## DODATEK Č. 1 KE SMLOUVĚ O DÍLO ZE DNE 20. 08. 2024

- 1.1. Objednatel a zhotovitel uzavřeli dne 20. 08. 2024 na základě výsledků zadávacího řízení podle zákona č. 134/2016 Sb., o zadávání veřejných zakázek, ve znění pozdějších předpisů (dále jen „ZZVZ“), smlouvu o dílo (dále také jako „smlouva“) na veřejnou zakázku „**UTB – Vybudování parkoviště před objektem U11**“ (dále jen „Veřejná zakázka“).

**Změnový list č.1**

[REDACTED]		
AKCE:	PARKOVACÍ STÁNKY PRO UTB NA UL. NAD OVČÍRNŮM III, ŽLÍN	FORMÁT: B40x420
OBJEKT:	SO 101 - PARKOVIŠTE	DATUM: 12.8.2024
NÁZEV VÝKRESU:	KOORDINAČNÍ SITUÁČNÍ VÝKRES	STUPEN: DUR + DSP
		ZAKÁZKA Č.: PST 2-23
		ARCHIV Č.: PST 2-23
		Č. VÝKRESU: C.3

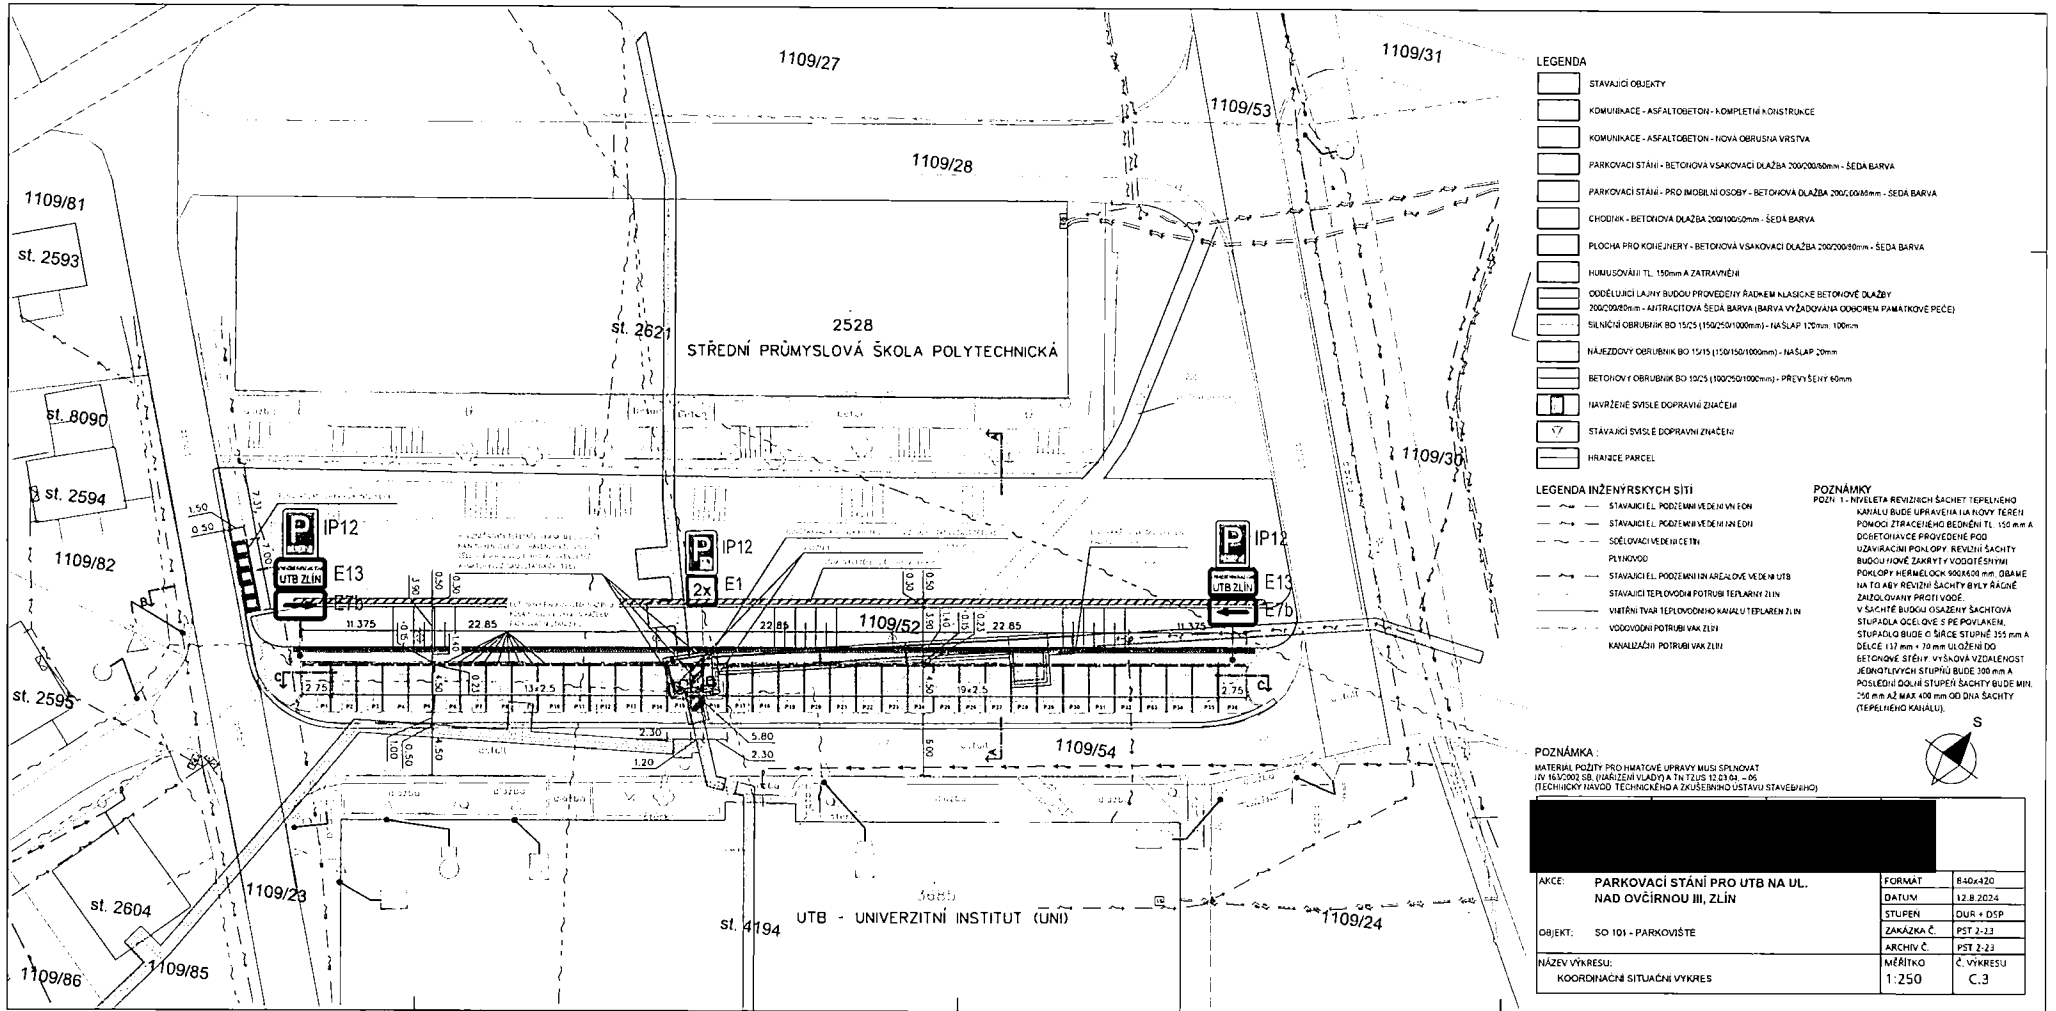
Předmět díla:	UTB – Vybudování parkoviště před objektem U11		
Objednatel:	Univerzita Tomáše Bati ve Zlíně, nám. T. G. Masaryka 5555, 760 01 Zlín		
Zhotovitel:	Navláčil stavební firma, s.r.o., Bartošova 5532, 760 01 Zlín		
TDI:	[REDACTED]		
Projektant:	[REDACTED]		
<p>Popis změny:</p> <p>Při realizaci došlo k jednání s TS Zlín ohledně VO, kde bylo UTB ve Zlíně sděleno, že je nutné provést výměnu původních VO (2 ks na pozemku). Bylo dohodnuto navýšení počtu lamp na 4 ks, z důvodu zkvalitnění osvětlení parkovacích ploch. Pozice VO byla na jednání odsouhlasena ( viz zakres DPS revize) a Zhotovitel provedl nacenění dle TP TS Zlín (katalogové VO).</p>			
<p>Odůvodnění změny:</p> <p>Změna DPS.</p>			
údaje o změně	Změnu vyvolal:	Objednatel	
	Jedná se o změnu: (zatrhnout)	zúžení předmětu díla, kterou se snižuje cena díla	
		úprava předmětu díla bez vlivu na cenu díla	
		práce realizované a hrazené nad rámec ceny díla	x

Předmět díla:	UTB – Vybudování parkoviště před objektem U11		
Objednatel:	Univerzita Tomáše Bati ve Zlíně, nám. T. G. Masaryka 5555, 760 01 Zlín		
Zhotovitel:	Navláčil stavební firma, s.r.o., Bartošova 5532, 760 01 Zlín		
TDI:	[REDACTED]		
Projektant:	[REDACTED]		
Popis změny: Zemní práce - propojení nového VO osvětlení dle DPS revize.			
Odůvodnění změny: Změna DPS.			
údaje o změně	Změnu vyvolal:	Objednatel	
	Jedná se o změnu: (zatrhnout)	zúžení předmětu díla, kterou se snižuje cena díla	
		úprava předmětu díla bez vlivu na cenu díla	
		práce realizované a hrazené nad rámec ceny díla	x
	Jedná se o změnu ve smyslu zákona: (zatrhnout)	§ 222 odst. 4	x
		§ 222 odst. 5	
		§ 222 odst. 6	
		§ 222 odst. 7	
Způsob projekčního řešení změny: (zaškrtnout)	zápis do SD (deníku změn)		
	dodatek k PD		
	dokumentace skut.provedení	x	
	jiné	x	
údaje o složení ceny změny	hodnota přípočtů (víceprací)	90 812,43 Kč	
	celkem v Kč bez DPH
